府民公募型整備事業(府民提案型)

施設名	本梅川
提案区分	安心・安全整備
提案箇所	南丹市園部町若森～南大谷
提案内容	堤防の嵩上げ及び土砂浚渫

95

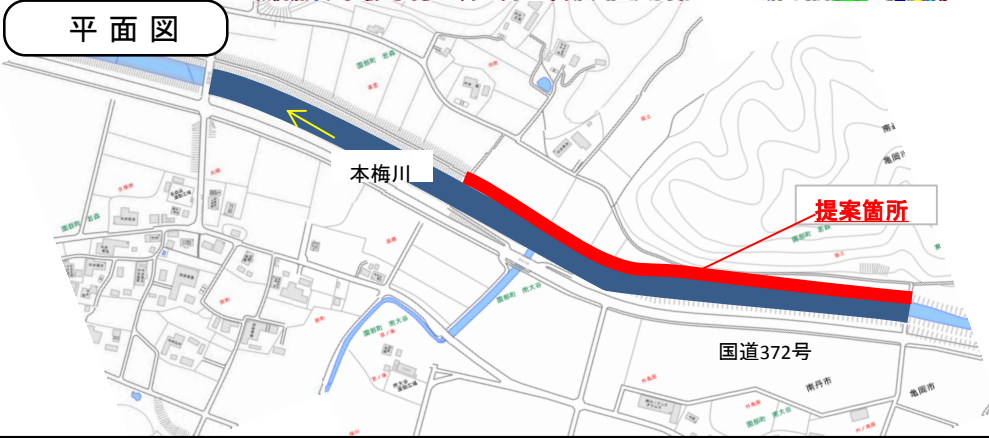
現在の状況
土砂の堆積は治水上支障になるほどではない。堤防が山付けになっている部分は低いが、その他は旧橋の名残で一部天端高に差異が見られるが、左岸支川の音羽川とも整合している。

河床堆積は無い

旧橋撤去部での天端高の差異

音羽川の天端と堤防天端は整合(その上流は低い)

実施しない(早期対応の必要性はない。経過観察を続ける。)

100

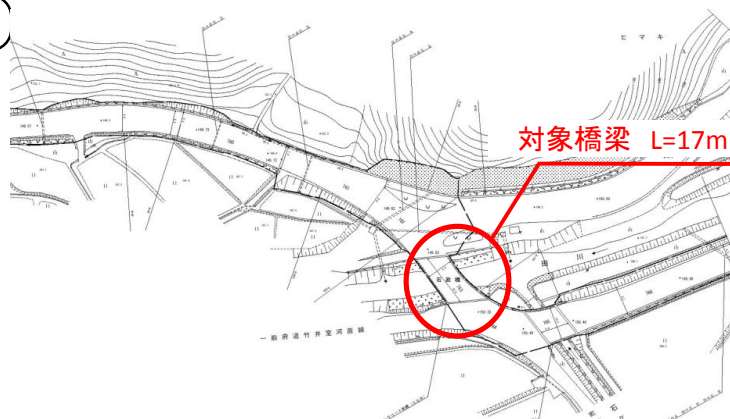
現在の状況	高欄自体の劣化がかなり進んでいる。 (高欄高H=1.0m(地覆0.25+高欄0.75))
-------	---

実施① (高欄取替を実施)

102

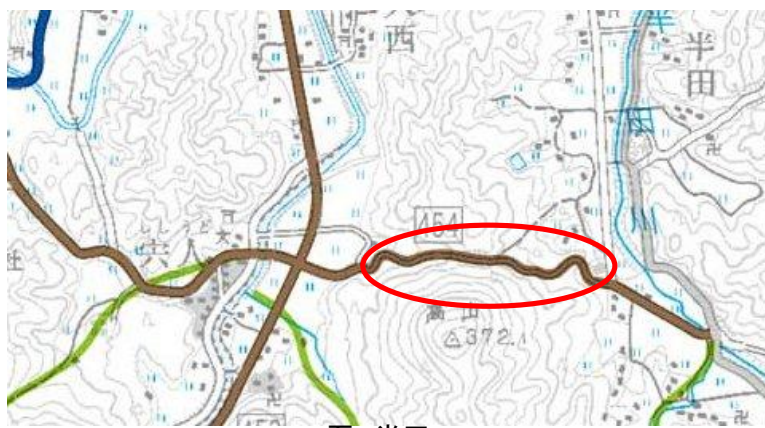
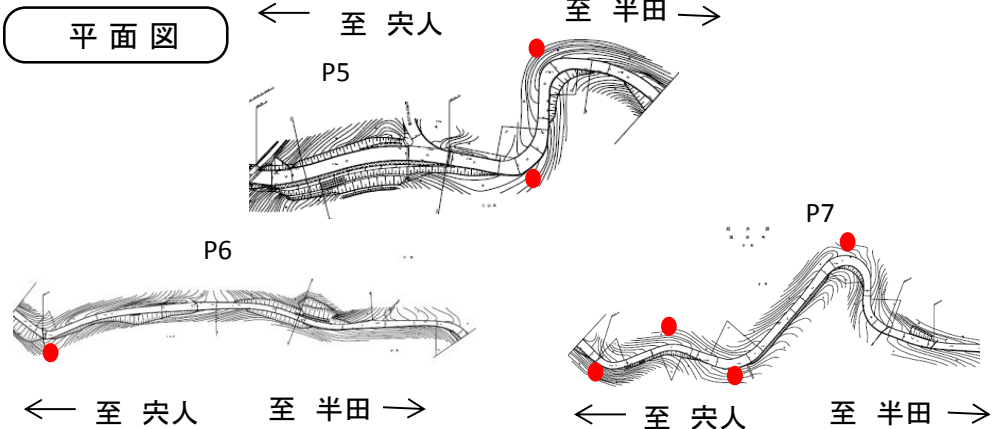
現在の状況	道路幅が1.5車線程度の山間部で対向車両の確認が遅れると事故発生の恐れがある。
-------	---

実施①

提案箇所

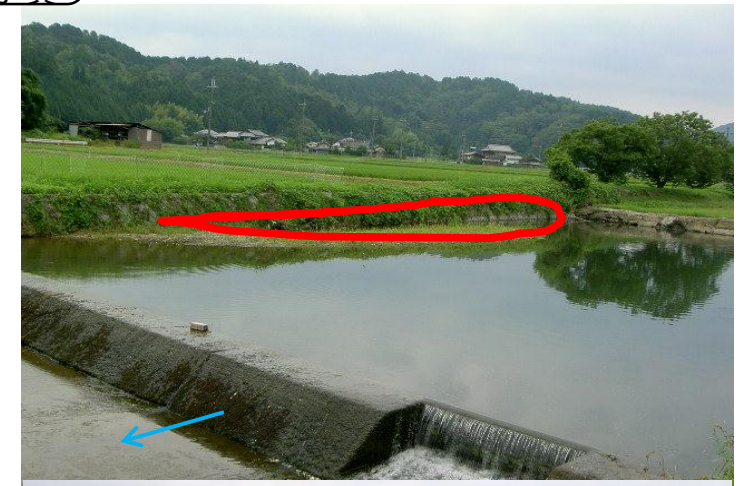
現在の状況	多段落差の間の土砂堆積。 右岸堤防も低い。 なお、要望箇所の下流で河床洗掘が見られる。
-------	---

要望箇所
下流での
河床洗掘

実施しない（早期対応の必要性はない。経過観測を続ける。）
